Herning
Kommune

Tillæg 7 til Herning Kommunes spildevandsplan 2015–2025 for Aulum (FORSLAG)

Tillæg 7 til Herning Kommunes Spildevandsplan 2015 - 2025 for Aulum udarbejdes på baggrund af en ny lokalplan for boligområde syd for Grønbækparken (Lokalplan nr. 01.B16.2).

Fig 2. gældende og fremtidig spildevandsplan for opland AU19.P.

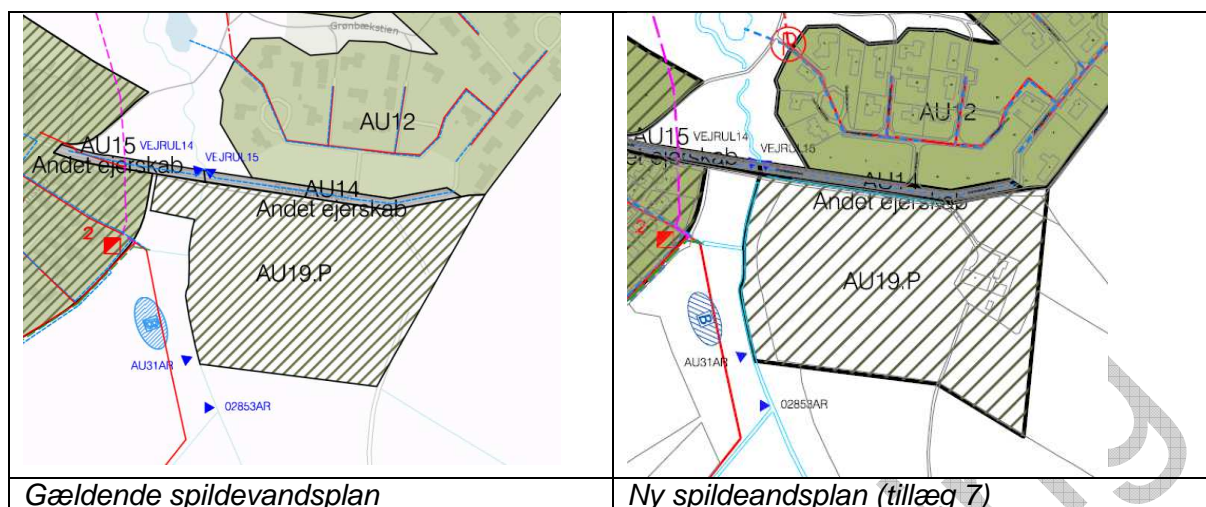
En forudsætning for etablering af det nye boligområde er, at området er optaget i Herning Kommunes spildevandsplan. Kun en del af området er i dag optaget i spildevandsplanen (se fig 2.). Med dette tillæg optages den resterende del af lokalplanområdet i spildevandsplanen ved udvidelse af opland AU19.P, jf. oplandskort, udløbsskema og oplandsskema i tillæggets bilag 1 - 3.

Oplande	Areal (ha)	Bef. Areal (ha)	Bemærkning
<i>Nuværende</i>			
AU19.P	5,64	2,54	Regnvand til bassin v. Irisvej med udløb AU31AR
<i>Kommende</i>			
AU19.P	6,78	3,05	Regnvand til bassin v. Irisvej med udløb AU31AR

Hele det nye boligområde optages derfor i spildevandsplanen som separatkloakeret, med afledning af spildevand og regnvand fra befæstede arealer til Herning Vand A/S kloaksystem.
